CIRCULAR Nº 2.- CON CONSULTA
Ref.: LICITACIÓN PÚBLICA N° 12/2026

OBRA: "RECAMBIO DE CUBIERTA Y REPARACIONES VARIAS EN ESCUELA N° 92 - CONGRESO DE TUCUMAN – CONCEPCION DEL URUGUAY – DPTO. URUGUAY – PROVINCIA DE ENTRE RIOS".

Nº Plano: AR - 04

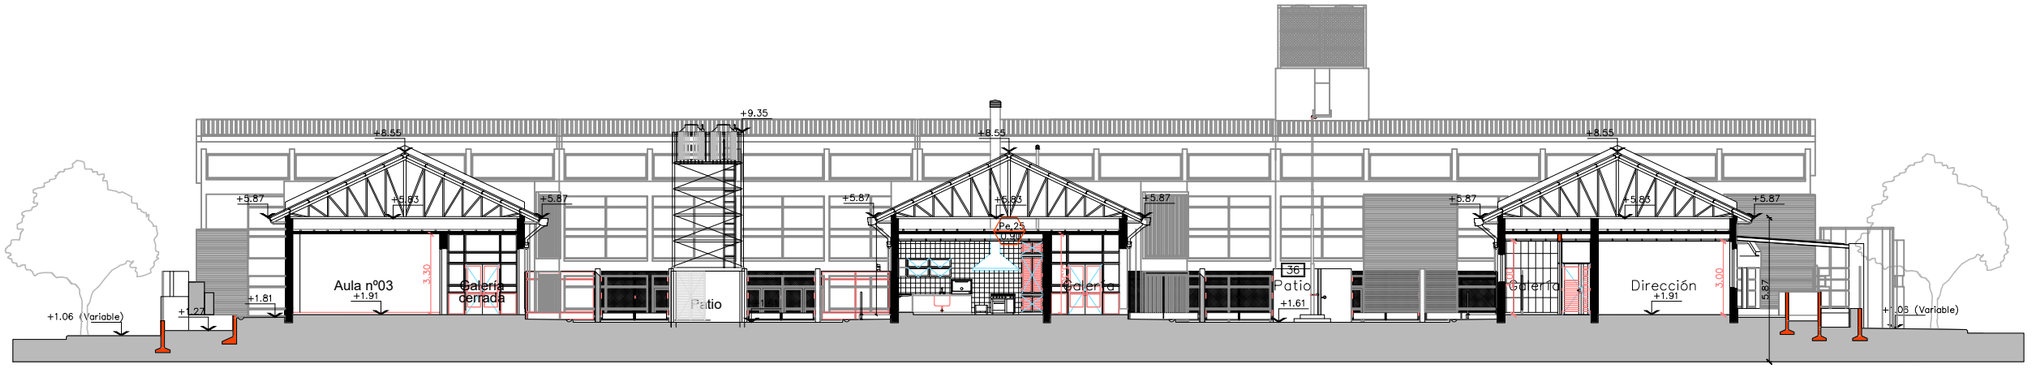
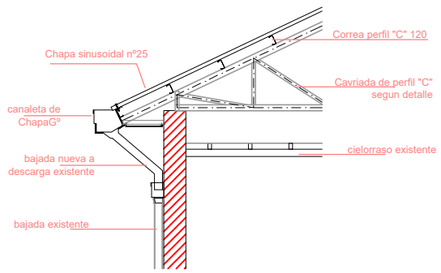
Inconsistencia de niveles entre Cotas y Vistas: *Plano AR-04.*

Se incorpora a la presente Plano AR-03 y AR-04, con las acotaciones corregidas.

Nº Plano: AR - 11

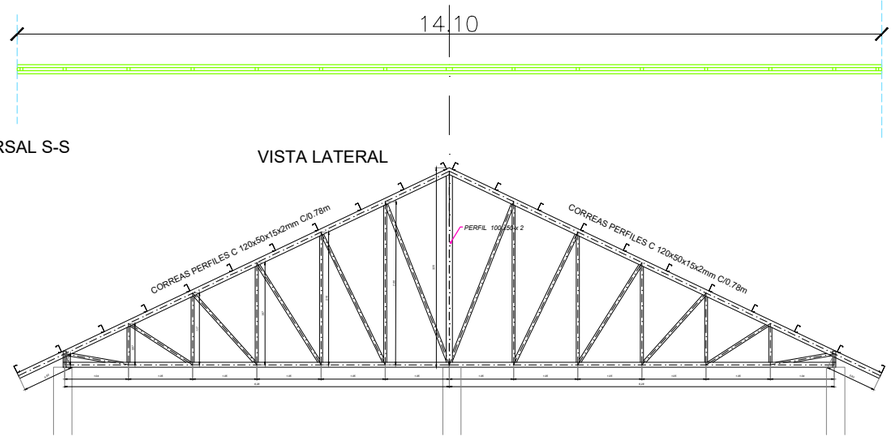
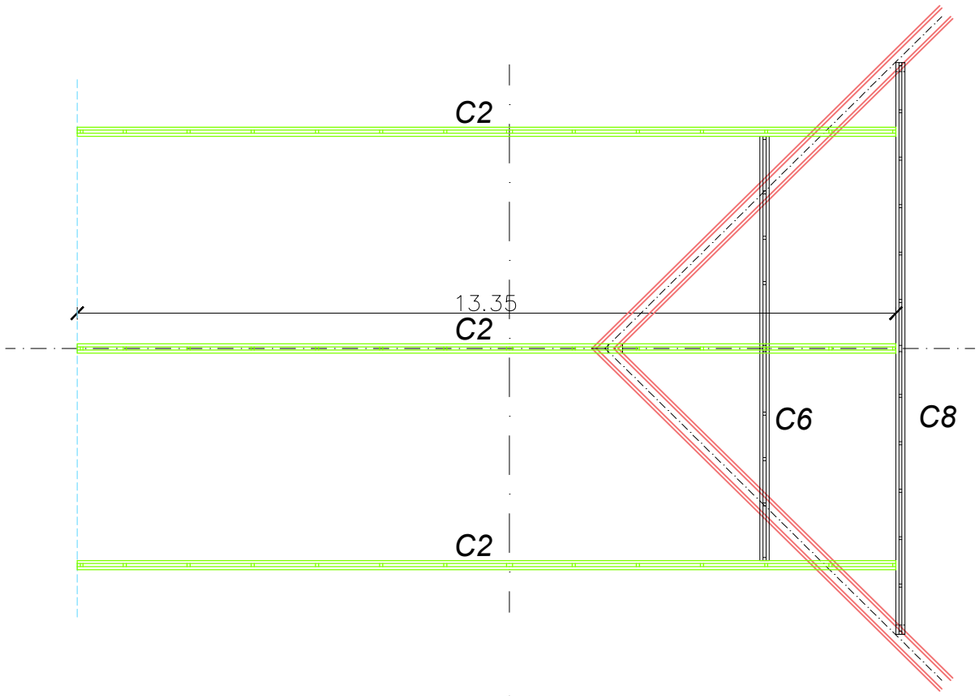
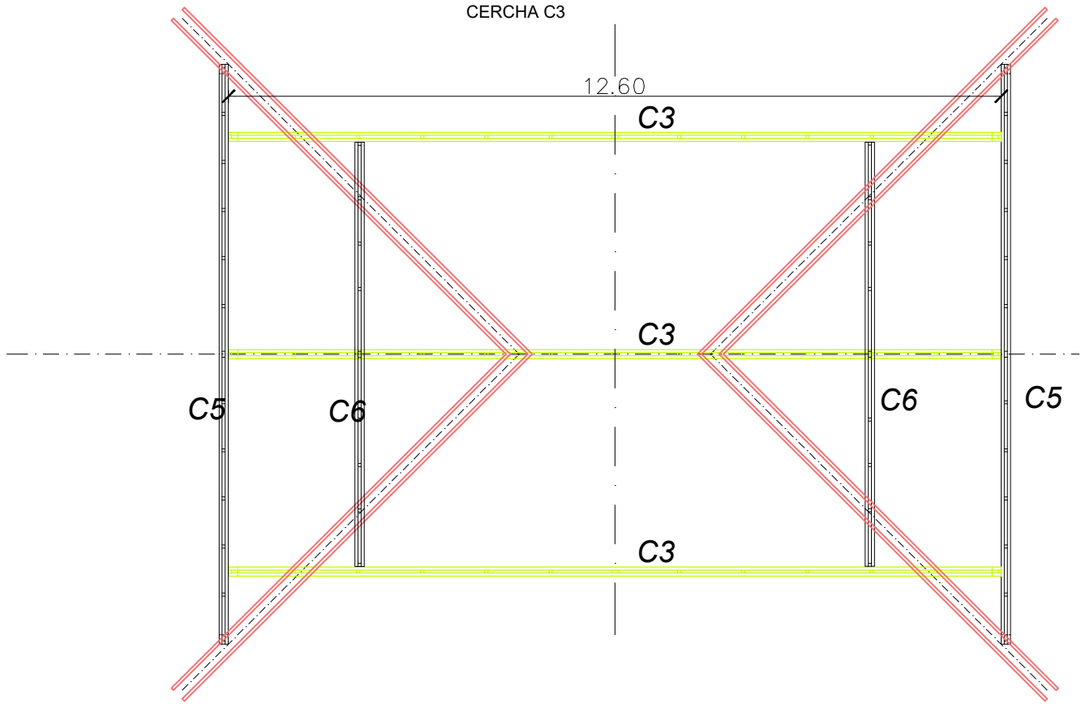
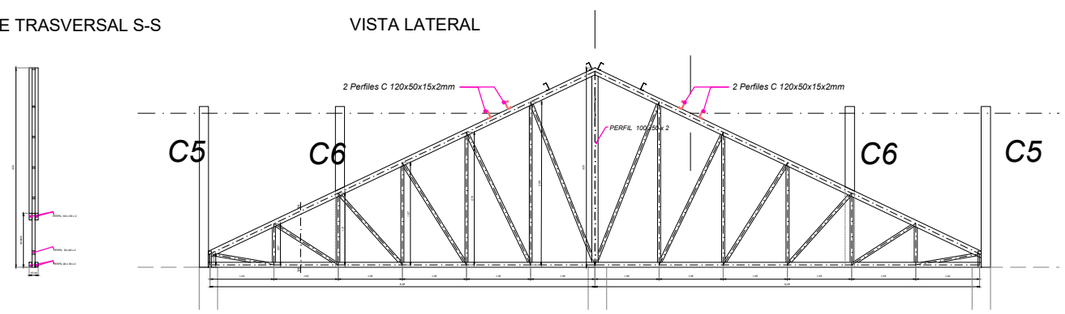
Falta de acotación de altura a las Cerchas C1, C2 y C3, *Plano AR-11.*

Se incorpora a la presente Plano AR-10, AR-11, AR-12 y AR-13 con las acotaciones y detalles omitidos en la anterior presentación.
